LuK Service Info

Part Nr. 631 0313 09 – 310/310mm XGW6

Info: New design / Neues Design / Nouvelle conception / Nuevo diseño / Nuovo disegno / Nuovo segno

TB1136

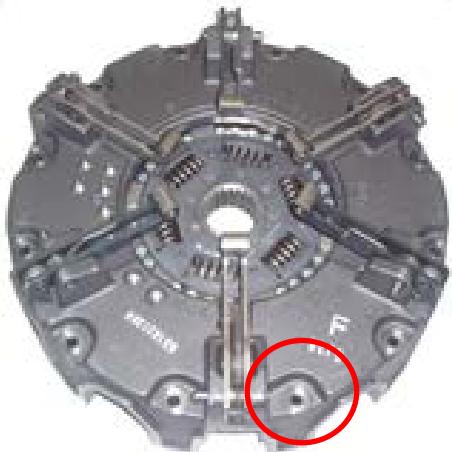
This new design utilises the latest clutch technology, using a vented housing for improved cooling and heat dispersal. Fully interchangeable with existing clutches with no modifications required to vehicle or flywheel. A new fixation bolt set 411 0195 10 12 x M8 x 1.25 x 65mm + Conical washer is supplied with new designs to accommodate the lower housing.
